Descripción del proyecto: La granja avícola Vargas, se encuentra ubicada en los municipios de El Santuario, vereda Vargas, el acceso se hace por la antigua vía veredal que del municipio de El Santuario conduce al municipio de Marinilla (se accede por la Autopista Medellín - Bogotá y en el retorno 21, denominado "El Señor Caído", se ingresa a la vía veredal se continua hasta la tienda denominada "Rancho Grande" y en este punto se sigue a mano izquierda hasta encontrar el ingreso.

3. CONCLUSIONES:

RESUELVE

Fotografía # 1, Granja avícola Vargas de la Sociedad San Martín

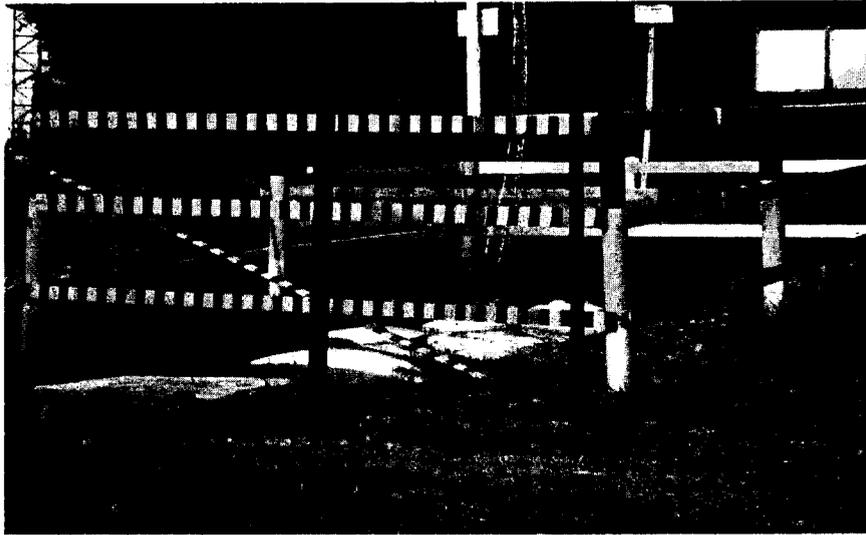
A continuación, se muestran algunas fotografías de la granja Vargas que brindan una mayor claridad de la ubicación de los sistemas de tratamiento y de la granja avícola en general, que brindarán una mayor claridad de la actividad avícola así:
